改善箇所説明図

基準不適合発生箇所

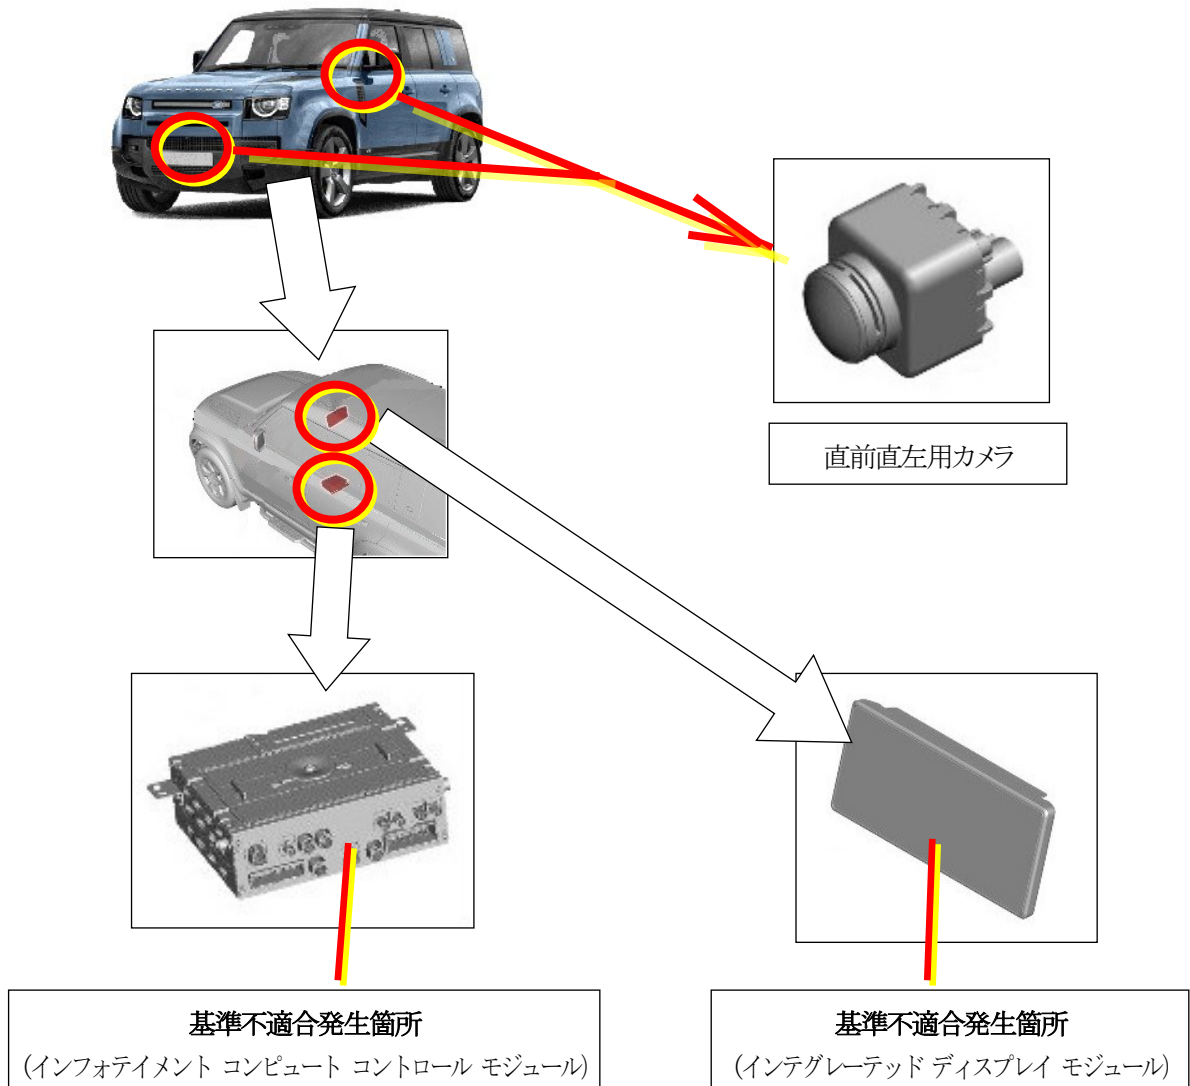
直前直左カメラの映像を表示する装置において、カメラからの信号をディスプレイに表示させる制御プログラムが不適切なため、直前直左確認用のカメラ映像が表示されないことがある。そのため、直前直左の視界を確認できず、保安基準に適合しない。

(※直前直左カメラの映像を表示する装置は、カメラ、インテグレートッド ディスプレイモジュール及びインフォテイメントコンピュータコントロールモジュールで構成されたものをいう。)

全車両、カメラからの信号をディスプレイに表示させる制御プログラムを対策プログラムに書き換える。

識別：助手席ドアのボディ側下部、ドアヒンジボルトに白ペイントを塗布する。
